「海龍二號離岸風力發電計畫
環境影響差異分析報告(第一次變更)」
「海龍三號離岸風力發電計畫
環境影響差異分析報告(第一次變更)」
等 2 案專案小組聯席初審會議紀錄

專案小組第 1 次審查意見回覆對照表

「海龍二號離岸風力發電計畫環境影響差異分析報告(第一次變更)」
 「海龍三號離岸風力發電計畫環境影響差異分析報告(第一次變更)」
 等 2 案專案小組聯席初審會議紀錄專案小組第 1 次審查意見回覆對照表

圖 2.2.1-1 P1~P3 點位打樁施工，距離 750 公尺之聲壓分布(減噪前)

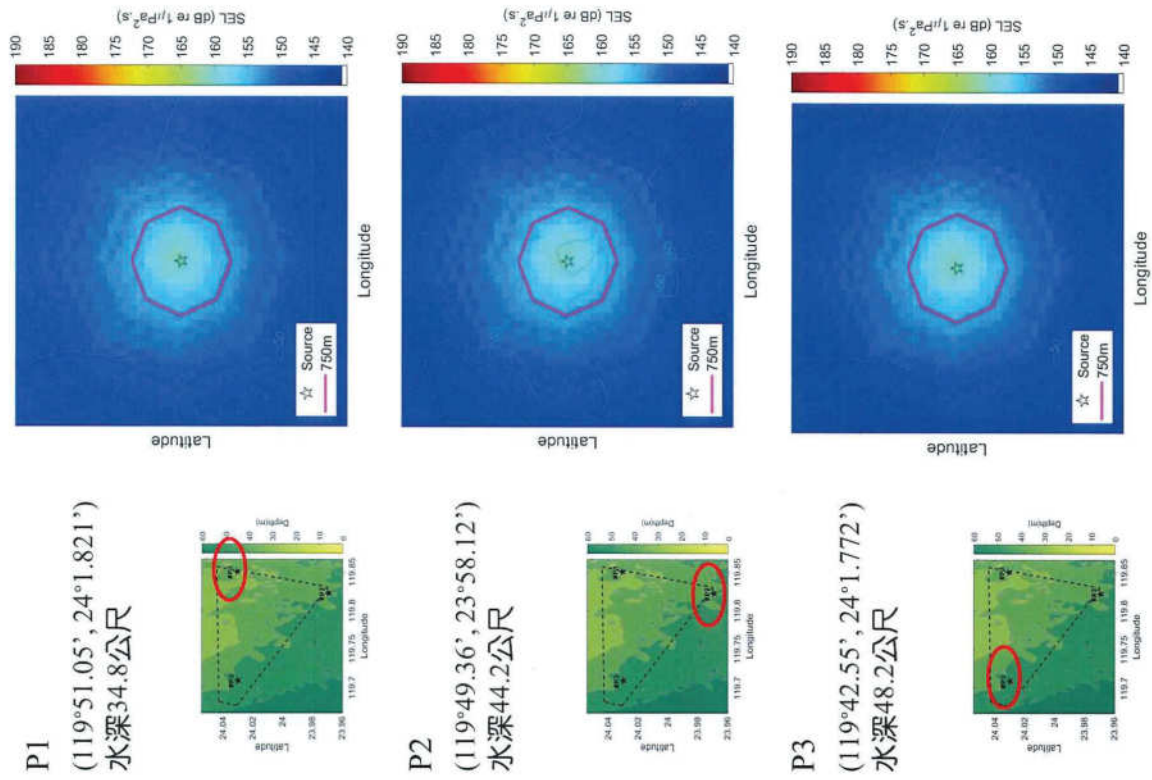
一、單位容量愈大的機組，於打樁時是否會造成較大噪音？若有，施工期間是否有應減噪對策？

參考國際實務案例，德國測風塔FINO3進行基礎打樁期間，採用氣泡幕包圍基礎作為減噪措施，並進行實地基礎施工水下噪音量測，實測結果顯示氣泡幕減噪效果可達10~20dB(Rainer Matuschek, 2009)。本次變更水下噪音模擬假設採用氣泡幕作為減噪措施，保守假設氣泡幕可減噪10dB，作為經減噪措施後水下噪音評估基準。模擬結果顯示，經採行減噪措施後，與原環說評估結果相同，仍符合原環說承諾「於750公尺監測處，水下噪音聲壓值(SEL)不得超過160dB re 1µPa²s」。說明如下：

打樁點距離 750 公尺處之聲壓值介於 164~165dB，如表 2.2.1-1、圖 2.2.1-1。

經減噪措施(減 10 dB)後，打樁點距離 750 公尺處之聲壓值介於 154~155dB，如表 2.2.1-1、圖 2.2.1-2。

圖 1.1.1-5 丹麥 Horns Rev 風場 2003~2005 年雷達調查結果

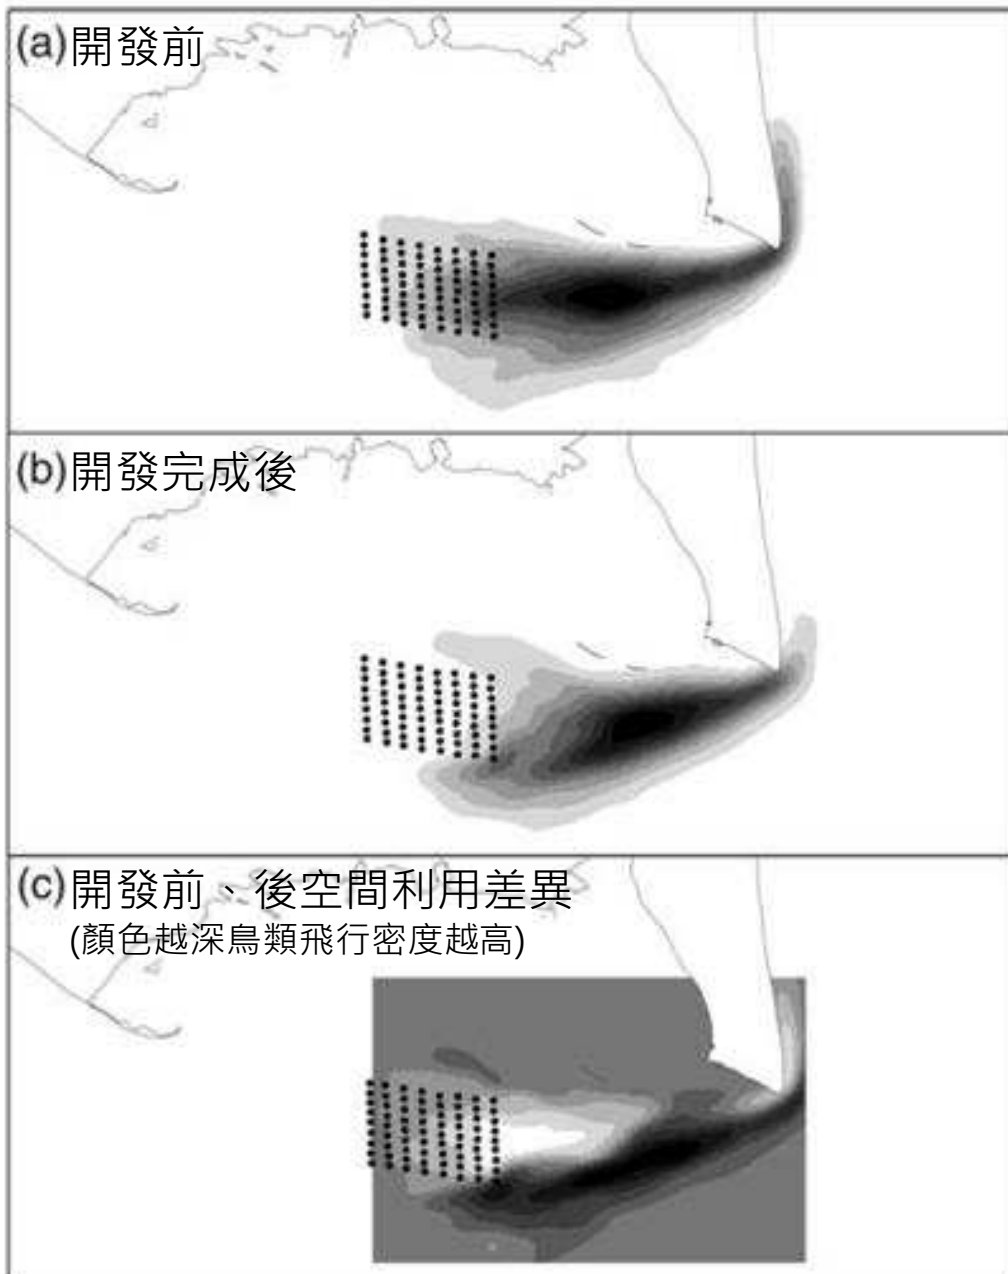
審 查 意 見	答 覆 說 明	修 訂 處	
		章 節	頁 次
結 論：			
一、請開發單位於109年5月31日前依下列意見補充、修正後，送本專案小組再審：			
(一)具體說明風機間距調整變更之理由，並配合鳥類廊道適度調整，另請確認風機配置示意圖之合理性。	<p>敬謝指教。分項詳細說明如下：</p> <p>(一)風機間距調整變更之理由</p> <p>本次變更係因應國際間風機大型化趨勢，擬新增11MW~15MW大型化風機方案。在總裝置容量不變下，大型化風機可減少風機實設數量及設置排數，進而減少基礎數量、打樁次數等，可降低風場開發對於海域生態及鳥類生態影響，經本計畫模擬評估結果，亦降低鳥類撞擊影響，相關模擬評估結果均已詳述於環差報告第六章。</p> <p>而大型化風機在配置規劃上，仍需考量場址規劃條件、風況評估條件、風機技術條件等可行性說明如下：</p> <ol style="list-style-type: none"> 1. 在場址規劃條件方面，海龍二號風場依據「彰化外海岸風電潛力場址海域預定航道」退縮風場，由100.5km²減少為59.2km²，面積減少40%(圖1.1.1-1)，在需符合政府核准分配容量下，若採用大型化風機規劃，以及配合風場間之鳥類廊道規劃，尚無法沿用原規劃之風機間距，實有重新檢討調整之必要。 2. 在風況評估條件方面，因應場址條件，經近年實際調查結果可知，場址風況屬集中且穩定之盛行風向(風向為30度)，並需與非盛行風向方位綜合考量，方可制定出合理可行的風機間距。 3. 在風機技術條件方面，因應風況條件，大型化風機規劃更需考量前排風機對於後排風機之影響，以確保風機運轉效率和年限；透過場址內減少機組陣列排數，拉大前排風機與後排風機間距，以使氣流影響 	<p>4.1</p> <p>4.2</p> <p>6.1.4</p>	<p>4-1~4-4</p> <p>4-8</p> <p>6-28~6-30</p>

審 查 意 見	答 覆 說 明	修 訂 處	
		章 節	頁 次
	<p>降至最低。</p> <p>綜上，本次變更新增11MW~15MW大型化風機方案，於風機間距規劃上，非盛行風向間距至少 3D 或 660 公尺，盛行風向間距至少 6D 或 1,158 公尺(圖1.1.1-2)。</p> <p>(二)提升鳥類廊道規劃</p> <p>本計畫原環評階段已規劃於相鄰風場邊界退縮906公尺(單側)；且於補充調查階段規劃於相鄰風場邊界退縮1,000公尺(單側)，以作為鳥類廊道規劃；經本次環評變更，評估採用15MW風機將可退縮1,380公尺(單側)作為鳥類廊道規劃。</p> <p>爰此，若以海龍二號與海龍三號之二風場間之鳥類廊道規劃(雙側)來看，最多可由原規劃2,000公尺，提升鳥類廊道規劃為最大可達到2,760公尺，對於鳥類飛行將具有正面助益(圖1.1.1-3)。</p> <p>(三)新增11MW~15MW大型化風機配置示意圖</p> <p>本次變更11MW及14MW風機佈設示意詳圖1.1.1-4所示(本圖風機點位僅為示意，點位配置將依照實際條件予以調整)。</p> <p>(四)補充鳥類遇到風場之國內外研究</p> <p>1. 根據英國鳥類信託組織(British Trust for Ornithology, BTO)之長期調查監測研究發現，99%海鳥在遇上風機群時，將改變飛行路徑避免撞擊。相關案例如下：</p> <p>(1) 丹麥 Horns Rev 離岸風場：依據2003~2005年雷達調查資料，海鳥一般會改變飛行方向，避開風力發電機組，沿風場外圍飛行經過，因此鳥類受到風機葉片撞擊的可能性降低(圖1.1.1-5)。</p> <p>(2) 丹麥Nysted離岸風場：風機間距在500~850公尺，鳥類雷達調查顯示，鳥群遷徙時，大多數會避開風機範圍，僅部份穿越風場，並沿著風場外圍飛行，少數飛行至風場內，且均飛行於風機間之寬闊通道(圖1.1.1-6)。</p> <p>安裝在Nysted風場風機上的攝影機經運轉2,400小時，均沒有記錄到鳥類碰撞情形。</p>

圖 1.1.2-3 本次變更船舶海上作業施工期間 TSP 最大日平均值增量模擬圖

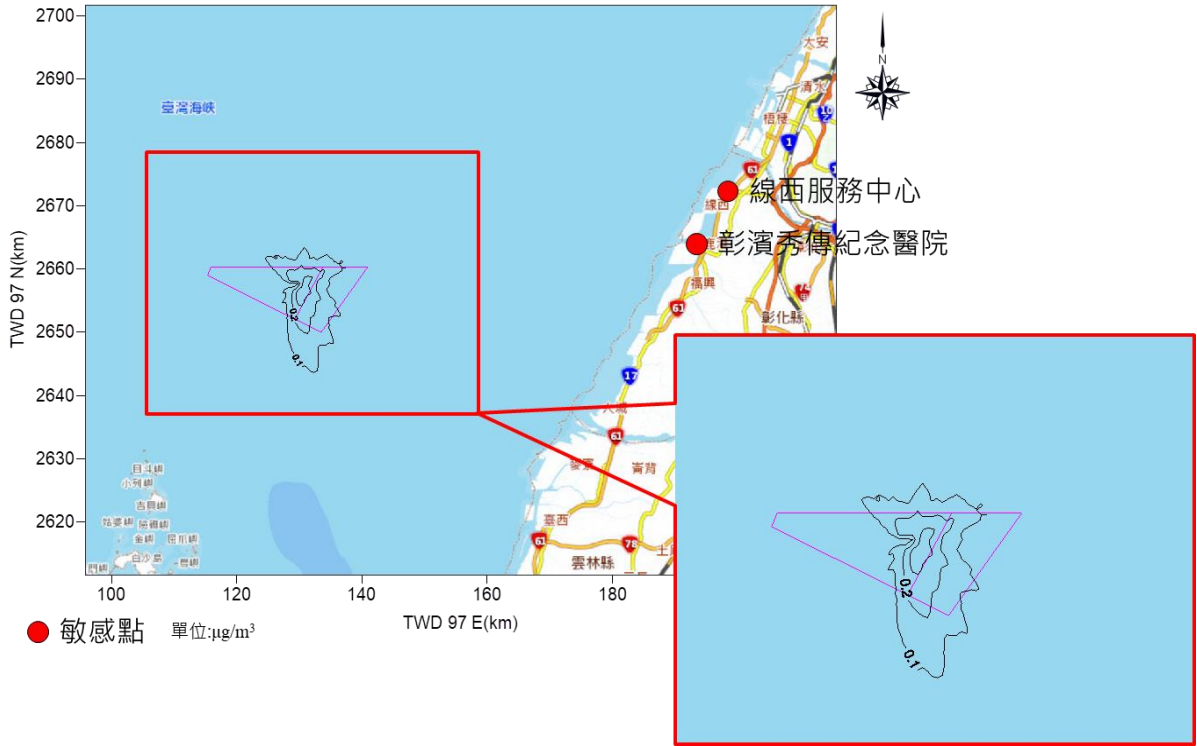
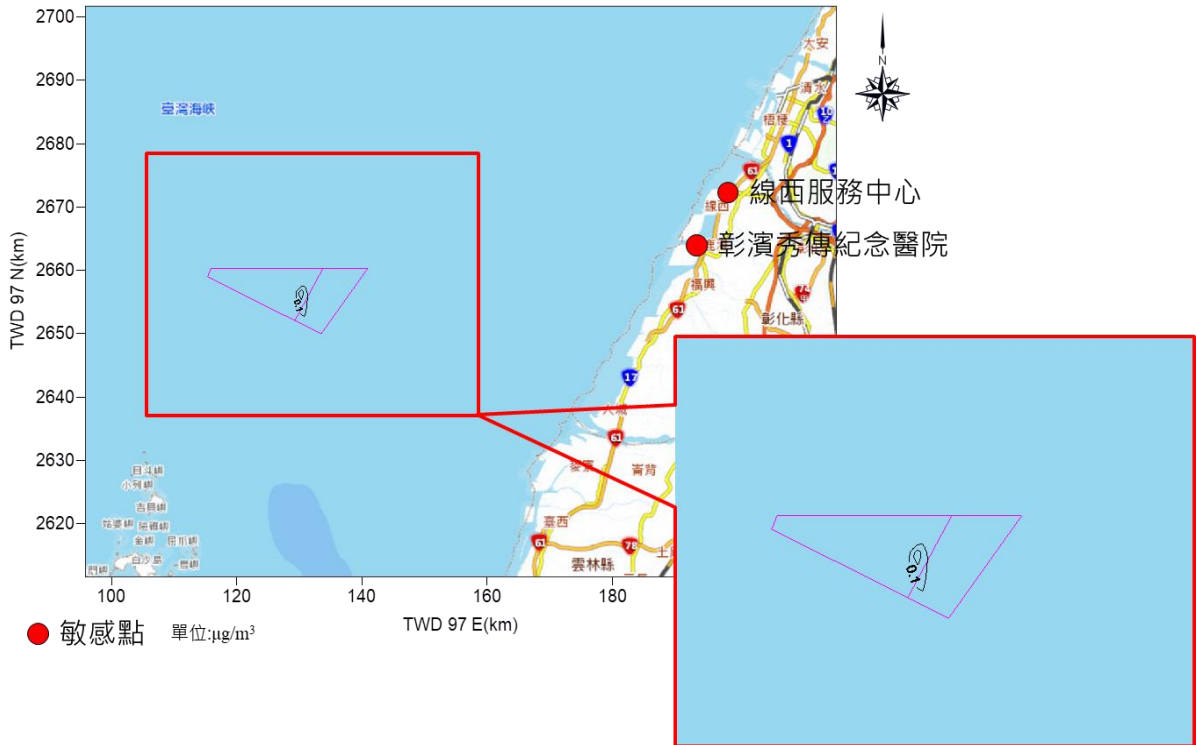
審查意見	答覆說明	修訂處	
		章節	頁次
(二)補充說明本次變更新增 11 百萬瓦 (MW)至 15 百萬瓦 (MW)裝置容量風機機組之基樁配置規劃、打樁作業時間、深度等，依海域及陸域施工工期規劃(含海底電纜鋪設作業及各工項同時施工時間)，評估可能衍生之噪音(含水下噪音)、振動、海域底質擾動等，及其對環境及生態(含鳥類及海洋生物)之影響，並與原環境影響說明書評估結果比對，檢討調整影響減輕措施。	遵照辦理。分列說明如下：		
	(一)本次變更新增大型風機基樁配置規劃	4.2	4-7~4-8
	本次變更新增11MW及14MW風機基樁配置規劃詳圖1.1.2-1所示(本圖風機點位僅為示意，點位配置將依照實際條件予以調整)。	6	6-1~6-2
	(二)打樁作業時間	6.1.1	6-6~6-12
	本次變更新增11MW~15MW風機機組單支基樁從開始打樁到完成的時間約為3.5~4.0小時之間(但仍取決於打樁點地質、地形條件及環境狀況)。	6.1.3	6-25~6-27
	(三)貫入深度	6.1.5	6-42~6-43
	原環說單機容量6~9.5MW規劃之基樁深度為65~100公尺，本次變更新增較大單機容量11MW~15MW風機，目前規劃其基樁入土深度約介於68至78公尺之間(需視各打樁點間地質、地形的條件不同而定)，仍在原環說之規劃範圍內。	6.1.4	6-35~6-40
	(四)海域及陸域施工工期規劃	7.1	7-1
	本計畫陸域工程預計 2023 年第 1 季開始動工，海域工程預計 2023 年第 2 季開始動		7-5

審 查 意 見	答 覆 說 明	修 訂 處	
		章 節	頁 次
	<p>工，陸域工程及海域工程施工工期於 2023 年第 2 季至 2024 年第 2 季有重疊情況，各工項同時施工時間如圖 1.1.2-2 所示。</p> <p>由於本計畫風場離岸最近距離約 50~60 公里，因此陸域工程及海域工程幾乎不會產生累積效應。惟本計畫仍針對施工期間空氣品質進行海、陸域工程合併評估，空傳噪音及水下噪音因傳播介質不同，分別採用 SoundPLAN 及有限元素法進行影響評估，無法進行合併模擬。</p> <p>(五) 空氣品質</p> <p>1. 海域工程</p> <p>本次變更與原環說採相同保守評估條件，假設海上變電站工程、海域纜線工程、風機間纜線工程、風機基礎施工、風機上部組件安裝工程、安裝完成後機電測試工程等所有海上工程項目於同一時間，於風場內離岸最近一側同時施做，以單日海上工程作業船隻最大操作數量模擬其對空氣品質影響程度。說明如下：</p> <p>(1) 本次變更</p> <p>以ISCST3模式保守模擬在同一時間內之最多作業船隻數量情況，其各空氣污染物擴散模擬結果如表 1.1.2-1、圖 1.1.2-3、圖 1.1.2-4 所示，最大著地濃度落於場址周邊區域。</p> <p>TSP 經遠距離擴散至敏感受體彰濱秀傳紀念醫院最大日平均值增量 0.01 微克/立方公尺，最大年平均增量為 0.00(0.0006) 微克/立方公尺；經遠距離擴散至敏感受體線西服務中心最大日平均值增量為 0.01 微克/立方公尺，最大年平均增量為 0.00(0.0006) 微克/立方公尺，與背景濃度加成後均符合空氣品質標準。</p> <p>PM₁₀ 經遠距離擴散至敏感受體彰濱秀傳紀念醫院最大日平均值增量 0.01 微克/立方公尺，最大年平均增量為 0.00(0.0006) 微克/立方公尺；經遠距離擴散至敏感受體線西服務中心最大日平均值增量為 0.01 微克/立方公尺，最大</p>

圖 2.9.2-1 原環說 6MW 風機配置示意圖(最多風機數量)

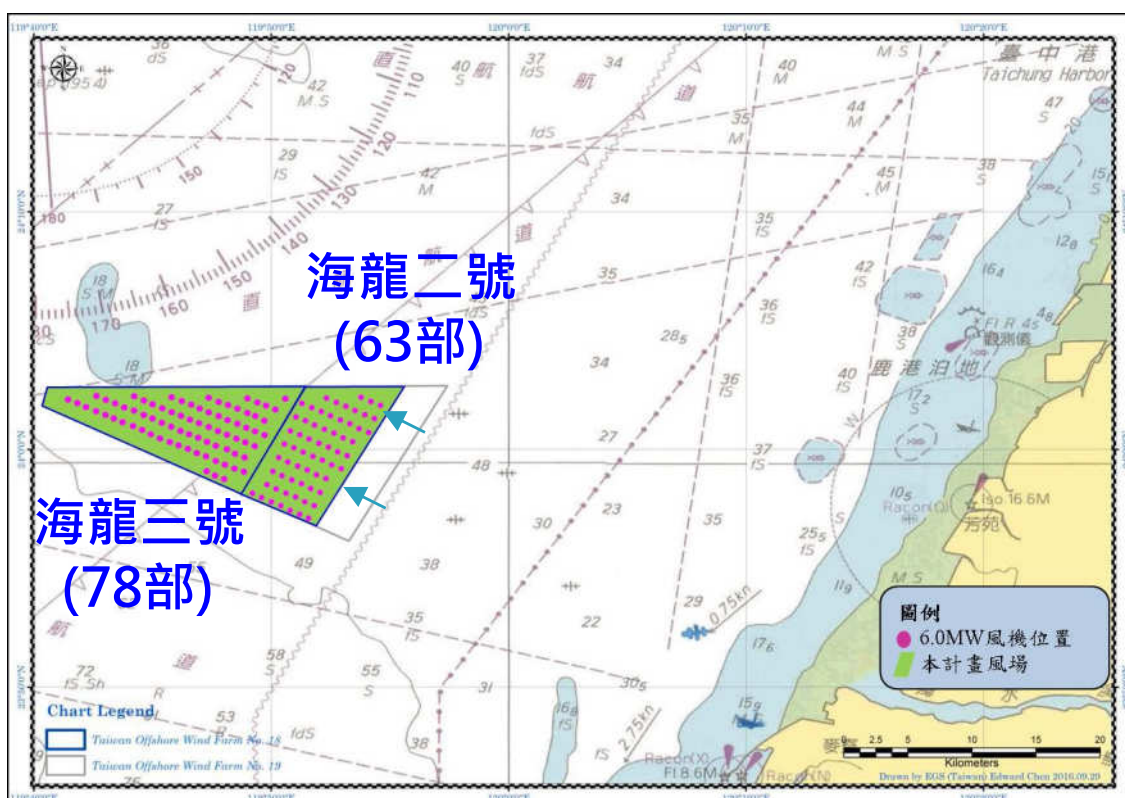
審查意見	答覆說明	修訂處	
		章節	頁次
(二)請依簡報補充選用更大型化風機變更後對環境影響之差異評估分析。	<p>敬謝委員指教。本計畫原環說採單機6MW，最多風機數量78部進行環境影響評估，配置如圖2.9.2-1所示。本次變更新增更大型化風機(詳圖2.9.2-2)，將可減少風機設置數量，並減輕風場開發對環境影響，相關差異如表2.9.2-1所示，並依此變更進行環境影響差異說明，差異評估結果說明如下：</p> <p>(一)海域開發規模差異影響</p> <p>本次變更在總裝置容量不變下，新增大型化風機，將減少風機實設數量，可降低海域開發影響：</p> <ol style="list-style-type: none"> 1. 減少風機打樁數量，可減少打樁噪音影響期間，降低對於海洋生態影響。 2. 實設風機數量降低，可減少海域點狀開發數量、海床懸浮固體擾動及底棲生態影響面積、底棲生態影響。 3. 減少鳥類飛行閃避，提升鳥類飛行廊道。 4. 文獻顯示，水下基礎具有「聚魚效果」，本次變更機組基座大小由25x25公尺調整為30x30公尺，可微略提升聚魚效果。 	4.1 4.2 6.1.5 6	4-2 4-5~4-8 6-42~6-4 3 6-1~6-2

審查意見	答覆說明	修訂處	
		章節	頁次
	<p>模擬評估情境。</p> <p>由於本計畫機組數量由53~78部減至34~46部，風機陣列排數由7~8排減至2~3排，所需架設的風機數量減少，可減少鳥類飛行閃避，提升鳥類飛行廊道。故本次變更模擬評估結果與原環說比對，無論11 MW或15 MW風機造成的鳥類撞擊數量均低於原環說最大撞擊量。</p> <p>5. 海域生態</p> <p>本次變更新增風機大型化方案(11~15MW)，可減少整體風機設置數量，評估將可降低整體海域環境影響之衝擊，如減少打樁所產生水下噪音、海床懸浮固體擾動、底棲生態等海域環境之影響。</p>

圖 2.23.3-1 海龍二號、三號不同風機配置下整體鳥類年撞擊隻次

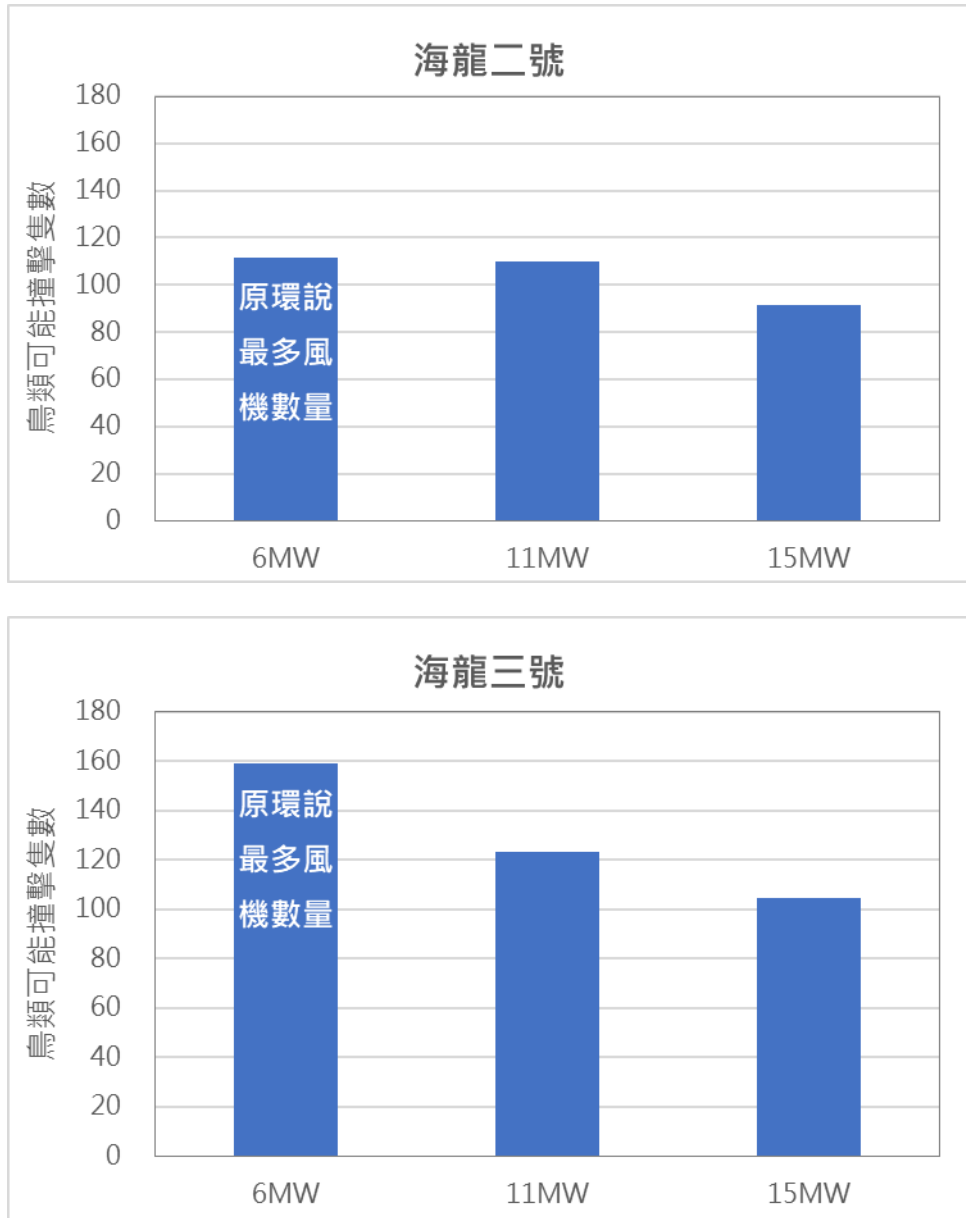
審 查 意 見	答 覆 說 明	修 訂 處	
		章 節	頁 次
(三)鳥類撞擊評估似未納入風機間距之參數，建請將風機間距所造成之影響納入鳥類撞擊評估，避免忽略相同裝置容量風機於不同風機間距下之鳥類撞擊影響。	<p>敬謝指教。本計畫採用Band Model模式進行鳥類撞擊評估，Band Model模式考量鳥類生物參數(通過風機葉片旋轉區的鳥類隻數、目標鳥種撞機率、迴避率等)、風場配置、風機物理參數，進行各風場鳥類撞擊評估，由於每座風場大小、風機規格均不同、預估會通過的鳥類隻數也不一樣，本計畫擬以海龍二號、三號變更前後風機配置及保守設定迴避率98%進行估算。評估結果說明如下：</p> <p>本次變更海龍二號、三號風場已分別針對11 MW及15 MW風力發電機組配置，於同時運轉時作為模擬評估情境，評估結果如圖2.23.3-1所示。評估結果顯示，變更後11 MW及15 MW風力發電機組配置造成的鳥類撞擊數量低於原環說(6~9.5MW)最大撞擊數量，其中，15MW配置所造成的鳥類撞擊量又較11MW配置少。15MW的風機，單支風機的旋轉半徑較大，葉片較寬，但其所需架設的風機支數較少，因此整體衝擊相對較小。</p>	6.1.4	6-38~42

圖 2.3.7-1 海龍風場周邊鳥類飛行空間整體規劃

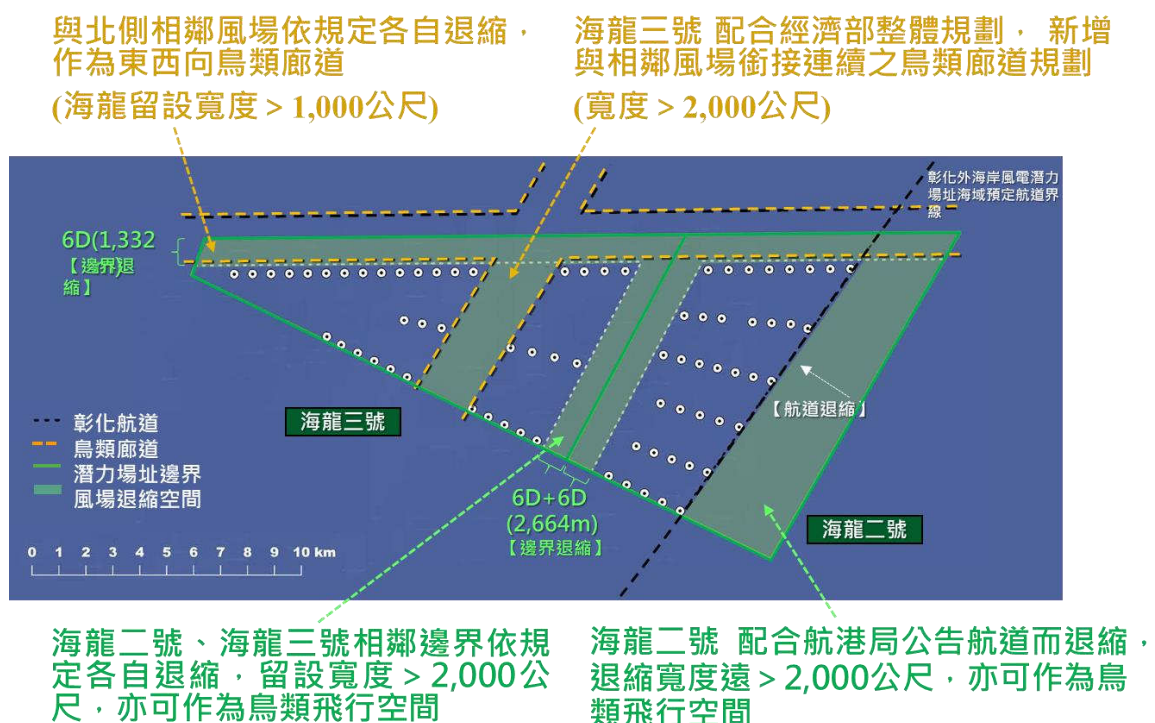
審查意見	答覆說明	修訂處	
		章節	頁次
七、本次變更大幅縮小風機間距，惟鳥類相關保護對策仍維持原環說內容，多以監測為主，仍請就鳳頭燕鷗、白眉燕鷗、小燕鷗等保育類鳥類提出監測以外之相關保護對策。	<p>敬謝指教。本計畫為提供鳥類一致性飛行廊道，減少鳥類飛行偏轉次數，於海龍三號風場中央新設2,000公尺(約9D)之鳥類廊道，詳圖2.3.7-1所示。</p> <p>此外，海龍二號風場已配合公告直航航道退縮，退縮寬度達3,500公尺，海龍二號、三號風場間依規定邊界須各自退縮，留設寬度大於2,000公尺，均可作為鳥類飛行空間。</p>	4.2 4.5	4-4~7 4-35
